福島第一原子力発電所 特定原子力施設に係る実施計画変更比較表（目次）

福島第一原子力発電所 特定原子力施設に係る実施計画変更比較表（I章 2.4 特定原子力施設の今後のリスク低減対策）

福島第一原子力発電所 特定原子力施設に係る実施計画変更比較表（第Ⅲ章第3編 2.2 線量評価）

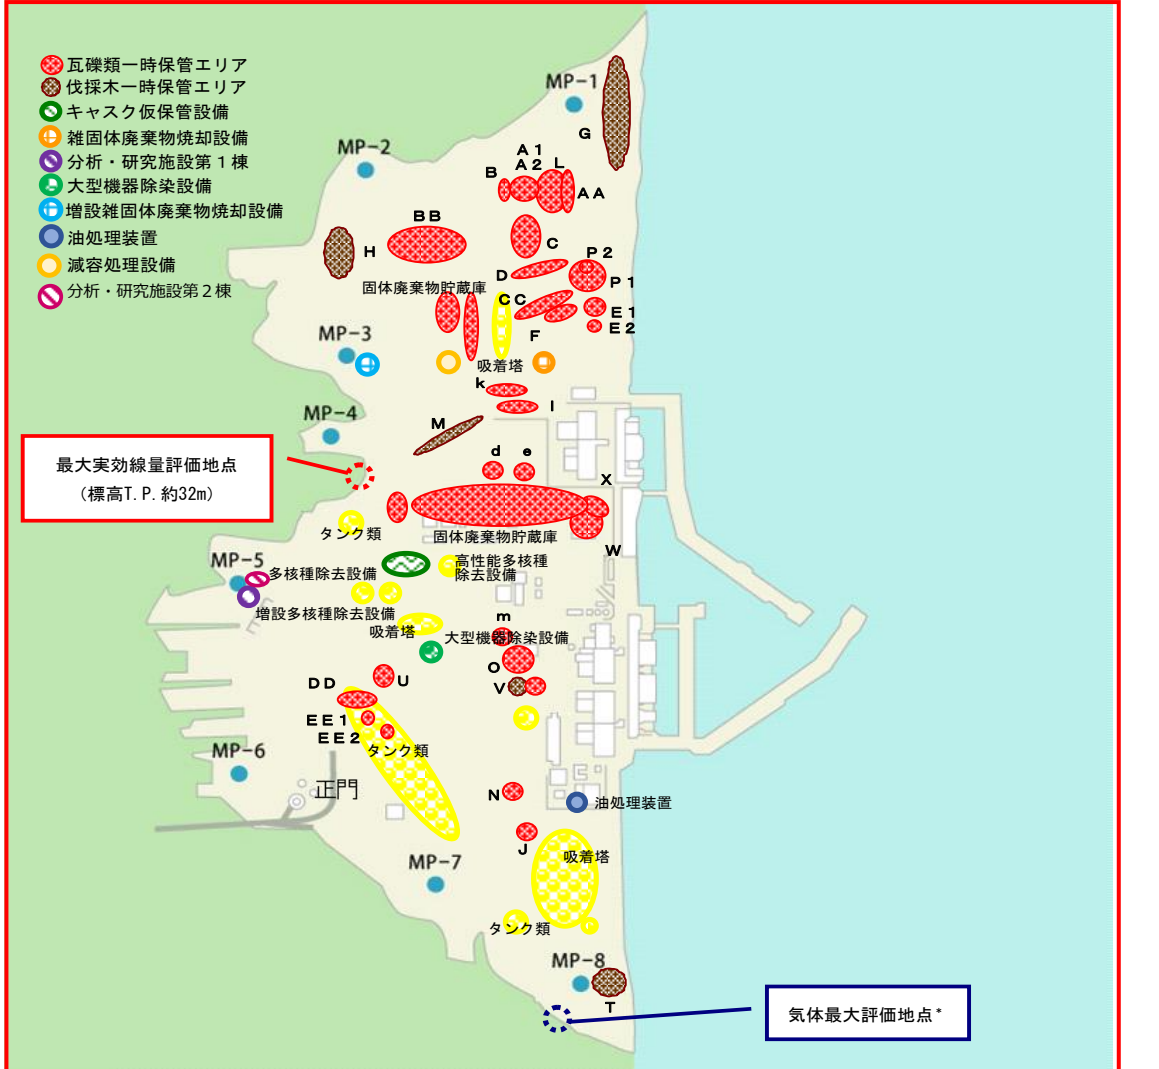
変更前	変更後	変更理由
<p>(中略)</p> 	<p>(中略)</p> 	<p>放射性物質・分析施設 第2棟の設置に伴う 追加</p>
<p>図2. 2. 2-2 敷地境界線上の最大実効線量評価地点</p> <p>* : 1~4号機原子炉建屋（原子炉格納容器を含む）以外からの追加的放出は極めて少ないと考えられるため、1~4号機原子炉建屋からの放出量により評価</p> <p>(中略)</p>	<p>図2. 2. 2-2 敷地境界線上の最大実効線量評価地点</p> <p>* : 1~4号機原子炉建屋（原子炉格納容器を含む）以外からの追加的放出は極めて少ないと考えられるため、1~4号機原子炉建屋からの放出量により評価</p> <p>(中略)</p>
